ORD. N° : 1460  
ANT. : Entrega 1 de la Etapa 2 de la L.P. 29/2025 Diseño de Medidas de Mitigación IMIV Macroloteo Etapa 2, Altos La Chimba, Antofagasta.  
MAT. : Envía observaciones a la Entrega 1 de la Etapa 2 de la L.P. 29/2025 Diseño de Medidas de Mitigación IMIV Macroloteo Etapa 2, Altos La Chimba, Antofagasta.  
ADJ. : Listado Precios Unitarios Año 2026

En relación con el proyecto "Diseño de Medidas de Mitigación La Chimba II - Loteo" de la L.P. 29/2025, comunico a usted las siguientes observaciones:

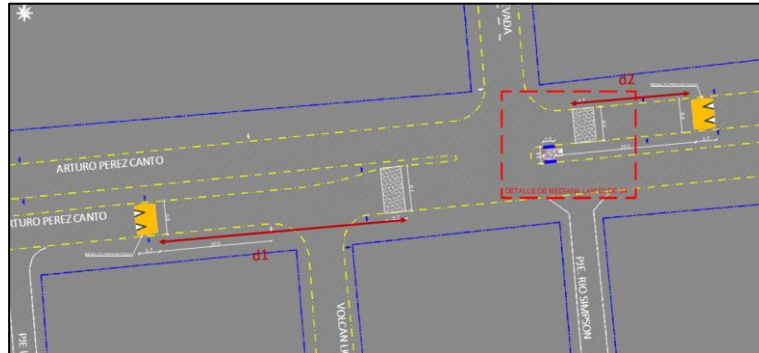
2.1.4. Corregir fechas de "Cuadro de revisiones".

2.1.5. Indicar correlativo general, es decir, deberá enumerar lamina como "01 de 14", tal que facilite identificar un plano.

## 2.3.YMT-PAV-Cabo Juan Bolivar - Chollay (Resalto) Rev 1

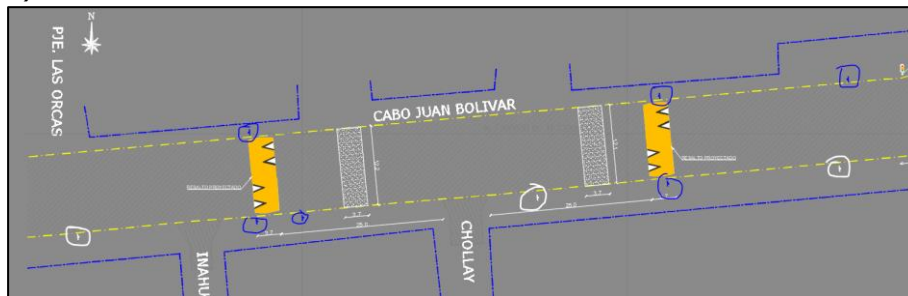
2.3.1. Acotar distancia de desplazamiento de resaltos.

2.3.2. Modificar reposición de calzada (paquete estructural) en base a observaciones previas.

2.3.3. Indicar información de la señalización proyectada (azul) y señalética existente (blanco)

## 2.4.YMT-PAV-Cabo Juan Bolivar - Huamachuco Rev 1

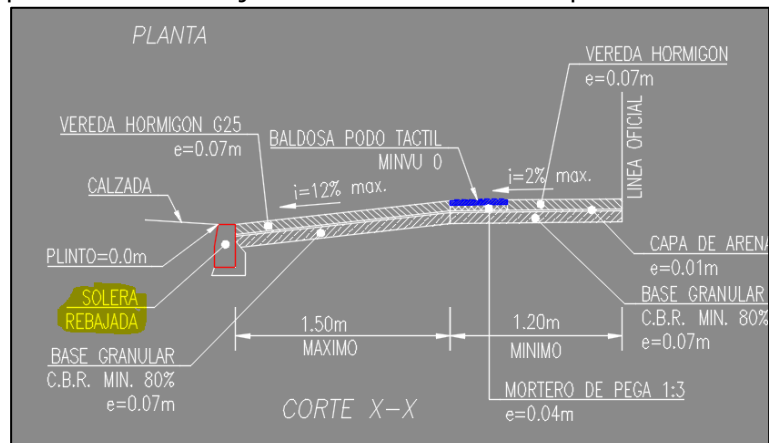
2.4.1. Indicar tipo de solera rebajada en Corte X-X de dispositivo de rodado.

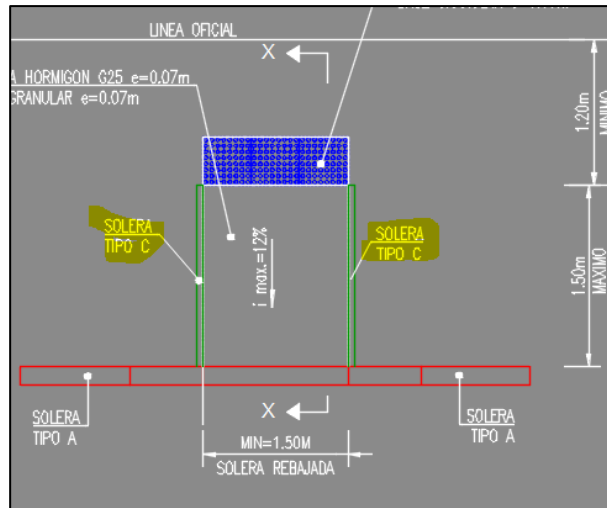
2.4.2. Se solicita modificar las Soleras "Tipo C" por soleras "Tipo B" para los dispositivos encajonados, teniendo en cuenta la experiencia de proyectos anteriores donde fue dificultoso conseguir ese tipo de soleras.

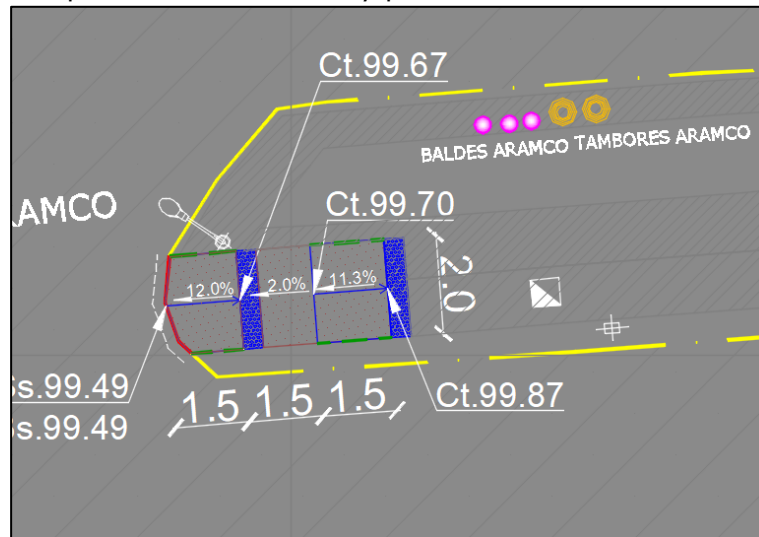
2.4.3. Evaluar un dispositivo sin descanso y pendiente entre 8% – 9%

## 2.5.YMT-PAV-Cabo Juan Bolivar - Morro de Arica Rev 1

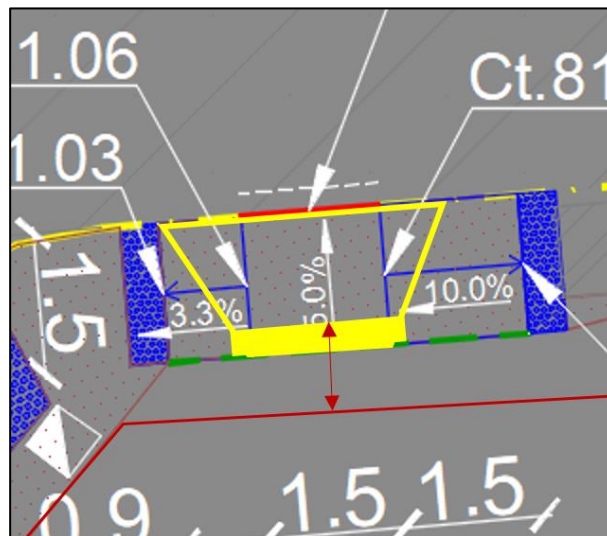
2.5.1. Siempre que sea posible y el espacio lo permita, deberá considerar ampliar la acera para proyectar dispositivos de rodado normales. Siempre respetando una distancia mínima de 1,2 de ancho libre.

2.5.2. Dispositivo de rodado señalado no es compatible con el acceso vehicular, replantear ubicación de dispositivo.

2.5.3. Se solicita modificar las Soleras "Tipo C" por soleras "Tipo B" para los dispositivos encajonados, teniendo en cuenta la experiencia de proyectos anteriores donde fue dificultoso conseguir ese tipo de soleras.

**2.8.YMT-PAV-P.A.C.- Petronila (Resalto) Rev 1**

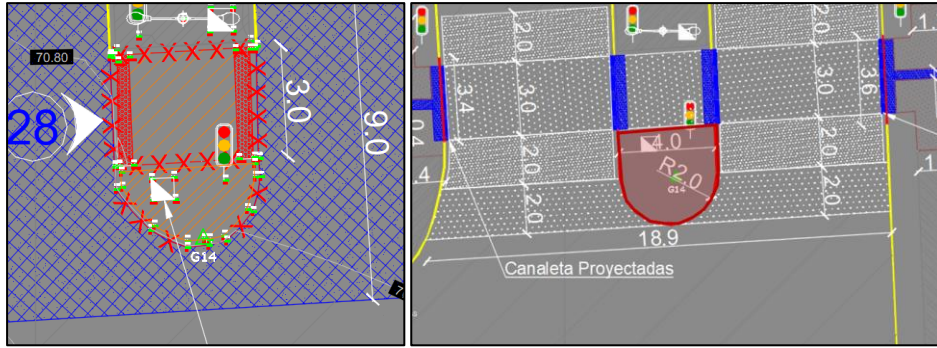
2.8.1. Proyecta rotura más no proyecta reposición según achurado mostrado en simbología.

2.8.2. En extremos y centro del cruce peatonal, considerar acera de espesor 7 cm.

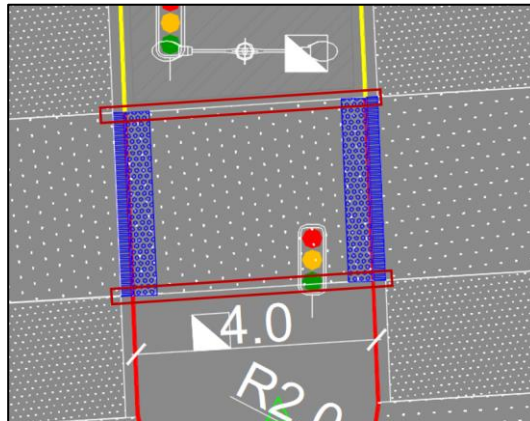
2.8.3. Indicar como confina cruce peatonal de la mediana.

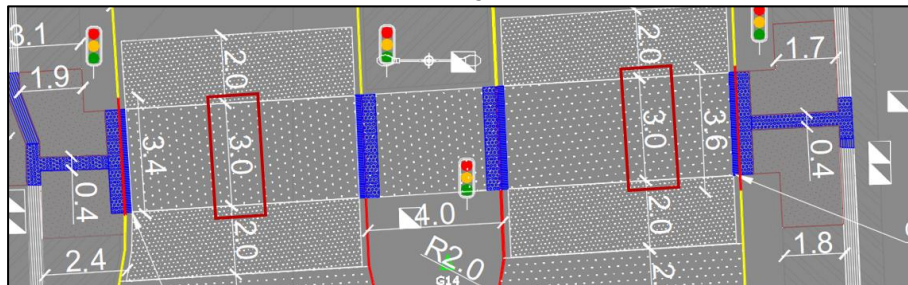
2.8.4. El ancho del cruce peatonal debe estar entre 4,0 y 6,0 metros de ancho mínimo que exige el D.S. N°200. De mantener, debe justificar criterio.

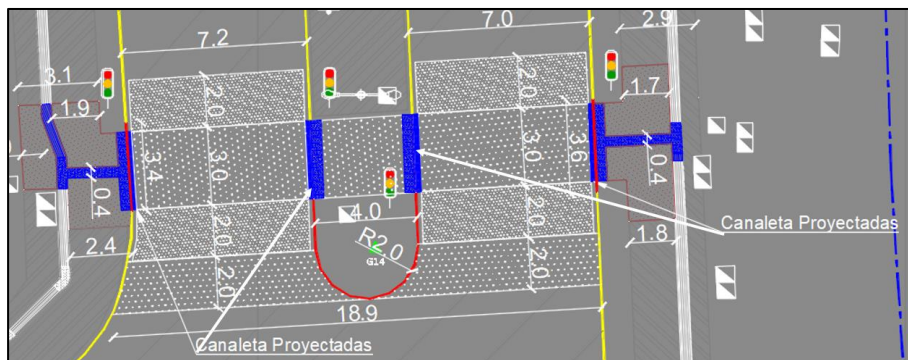
2.8.5. Indicar todas las canaletas.
